Wettbewerb für die Friedhof-Erweiterung und ein Krematorium in Oberkirch-Frauenfeld.

Aus dem Bericht des Preisgerichtes.

I. Preis (3500 Fr.), Entwurf Nr. 2. — Verfasser Paul Büchi, Architekt, Amriswil. — Lageplan rund 1 : 1000. (Nord unten.)

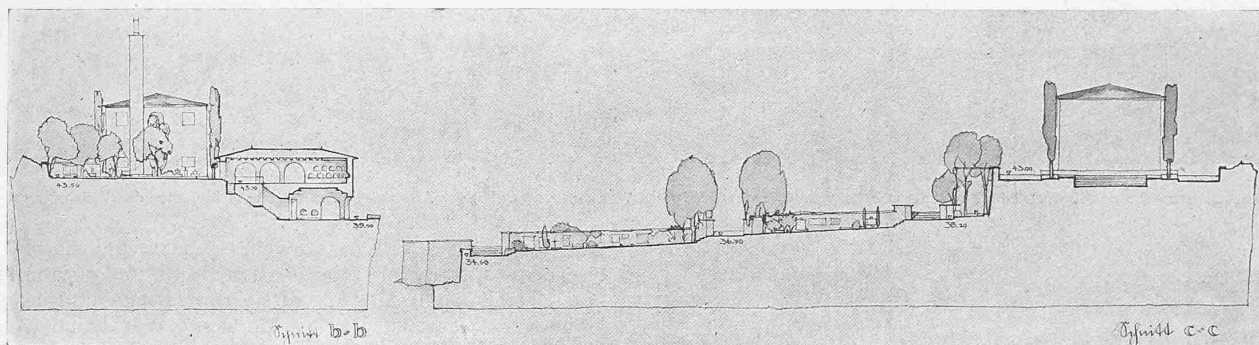
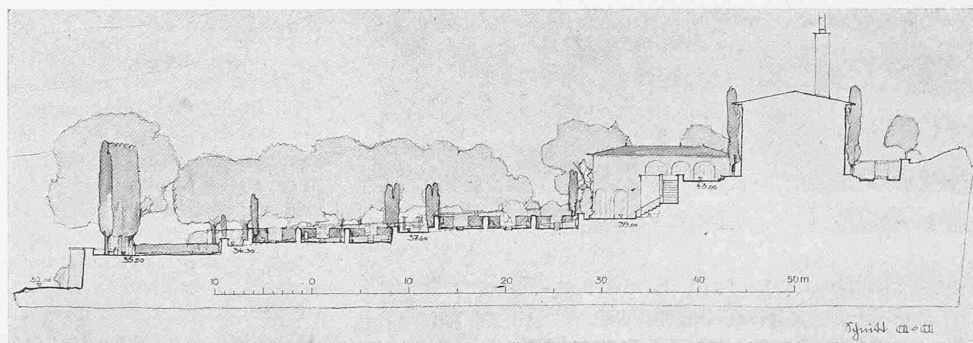
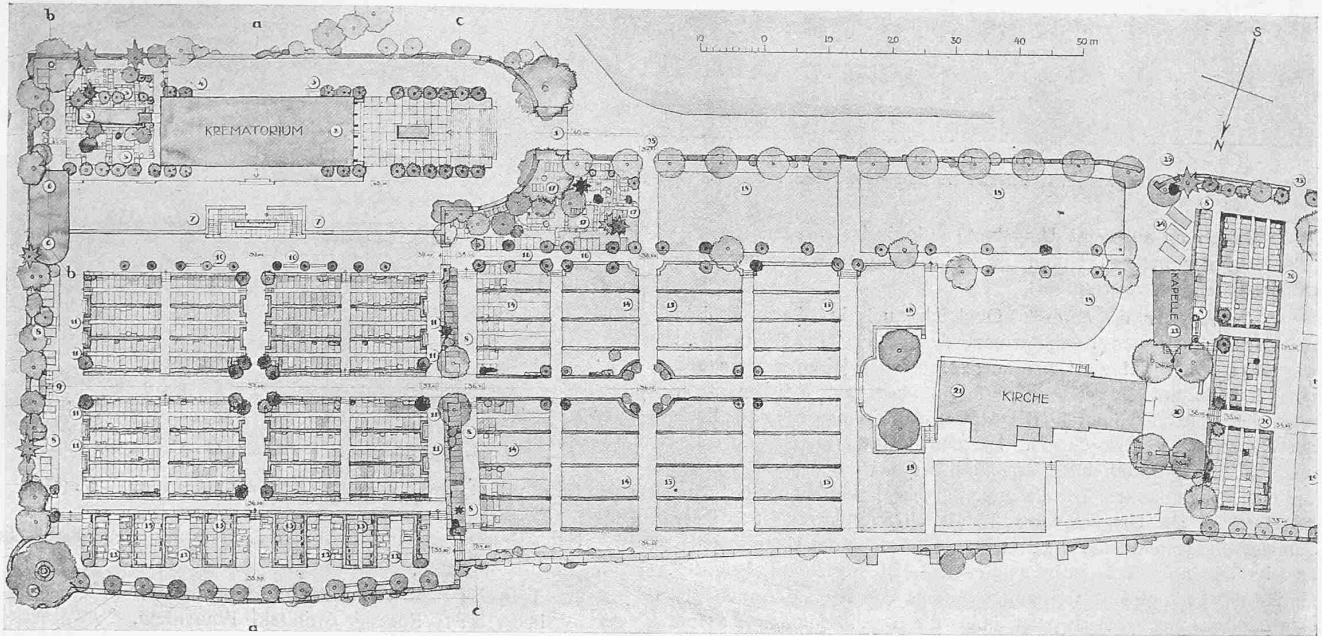
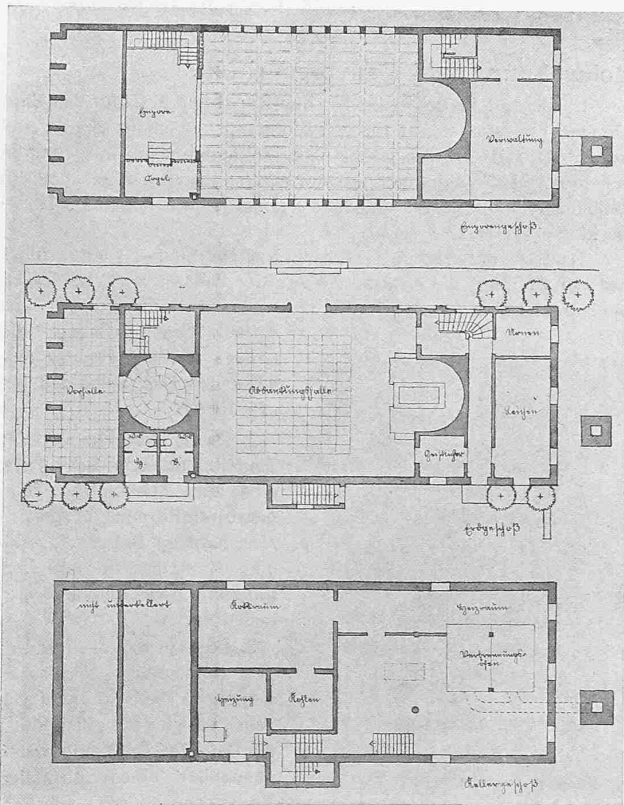
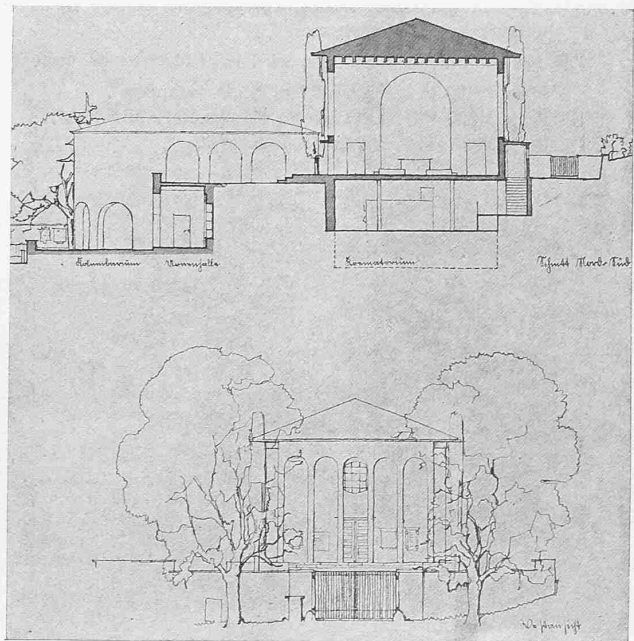
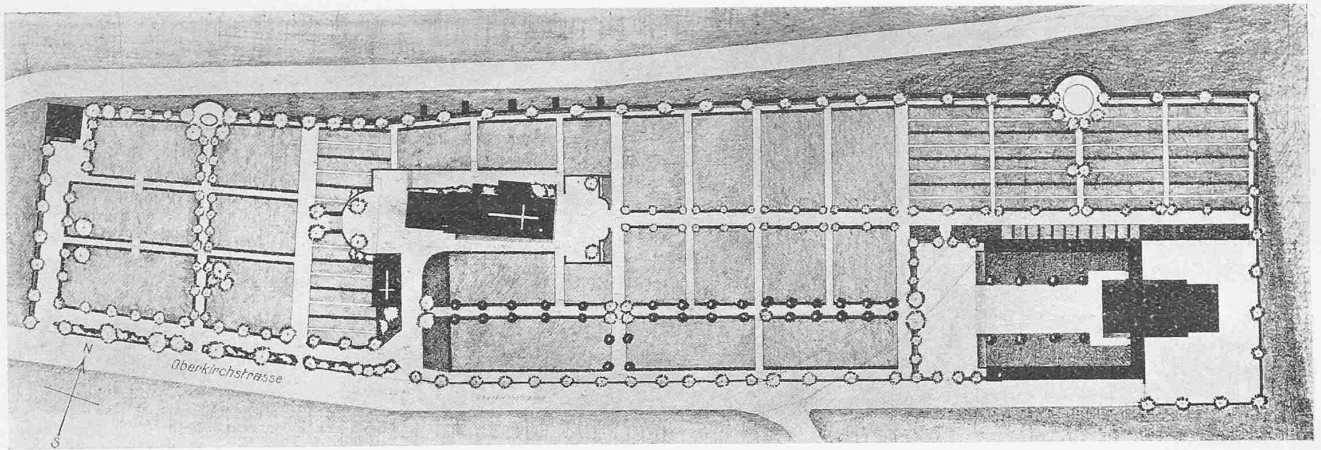
Entwurf Nr. 2, „Bauetappen“. Ein sehr sorgfältiges Projekt, in dem mit grossem Taktgefühl das Neue dem Bestehenden angegliedert ist. Mit grosser Liebe ist alles aus den gegebenen Verhältnissen herausgeholt worden, was möglich ist. Die Erweiterung des Friedhofes ist auf die natürlichste und einheitlichste Weise erfolgt, indem das Krematorium südlich bergwärts wirkungsvoll auf eine erhöhte Terrasse gestellt wurde. So ist es einerseits aus dem eigentlichen Friedhof herausgerückt und doch mit diesem in beste Verbindung gebracht. Den Vorschlägen in Bezug auf Gräberfelder und Bepflanzung kann man restlos zustimmen. — Das Krematorium

ist im Innern und Aeussern sehr gut gelöst. Nur die Eingangsfassade ist noch verbesserungsbedürftig. Für die zwei Verbrennungsöfen müssen gesonderte Kaminzüge angelegt werden. Infolgedessen muss die architektonische Behandlung des Kamins revidiert werden. — Die Abwicklung eines reibungslosen Fahrverkehrs beim Krematoriumzugang bedingt die Anlage eines Park- und Kehrplatzes, was leicht möglich ist.

II. Preis (1700 Fr.), Entwurf Nr. 5. — Verfasser E. Roseng, Architekt, Frauenfeld. — Lageplan 1 : 1500.

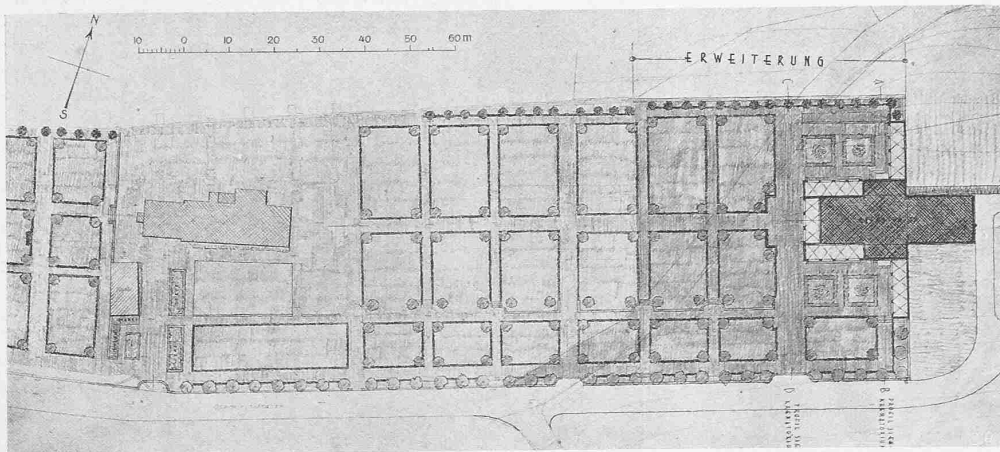
Entwurf Nr. 5, „Asche und Staub“. Die Friedhoferweiterung und das Krematorium sind organisch auf die gegebenen Verhältnisse bezogen. Das Krematorium bildet den Abschluss der bestehenden schönen Tuja-Allee. Leider fehlt der Krematoriumsanlage die wünschenswerte Beziehung zum neuen Friedhofteil. Der nördliche Flügel des Krematoriumshofes riegelt gegen den Friedhof ab; dadurch erscheint der neue Friedhofteil als Anhängsel. Der Zugang zum Krematorium ist einwandfrei gelöst. — Die innern Dispositionen des Krematoriums sind im allgemeinen gut. Der äusseren Gestaltung zuliebe sind die Kamine in einer Pyramide in technisch unzulässiger Weise zusammengezogen. Trotzdem ist die äussere Erscheinung unerfreulich und fremdartig. Der Abdankungsraum ist übertrieben hoch und räumlich unschön. — Der ausgerundete Kapellenvorplatz

ist in Beziehung auf seine Umgebung unlogisch gestaltet. Die Bepflanzung der neuen Friedhofteile ist in richtiger Weise im Sinne des bestehenden weitergeführt.

III. Preis (800 Fr.), Entwurf Nr. 6. — Verfasser H. Scheibling, Architekt, Frauenfeld. — Lageplan 1 : 1500.

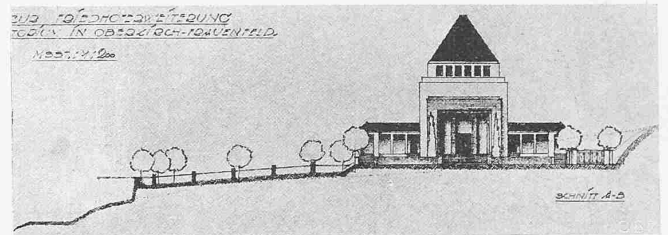
Entwurf Nr. 6, „Feuer“. Obgleich auch in diesem Projekt bei der Stellung des Krematoriums der gleiche Fehler gemacht worden ist, wie bei zwei der ausgeschiedenen [Krematorium und Hauptkapelle auf eine unmotivierte Axe bezogen. Red], wirkt er sich hier nicht so empfindlich aus, weil das Krematorium ans Ende der Anlage gestellt worden ist. Die neuen Gräberfelder sind schematisch an die bestehenden angefügt, wodurch unerfreulich lange Gräberfelder entstehen. Die Gesamtanlage ist in ein ebenes Gelände gedacht. — Die Umgestaltung des Kapellenvorplatzes ist in ihrer Schlichtheit sympathisch. Die Stützmauer, nördlich der Hauptkapelle, ist allerdings unberücksichtigt geblieben. — Die horizontale Leichen-einführung bedingt eine weitläufige Anlage des Krematoriums, die sich als unschöner Auswuchs über die Friedhofanlage geltend macht. Die seitlichen Urnenhallen sind auf eine horizontale Ebene gestellt, deren nördliche Abgrenzung nicht gelöst ist; ausserdem wirken sie als unfertige Baukörper. Aus der architektonischen Gestaltung des Krematoriums ist das Bestreben zu erkennen, den Bau mit einfachen Mitteln den bestehenden Kapellen anzupassen.
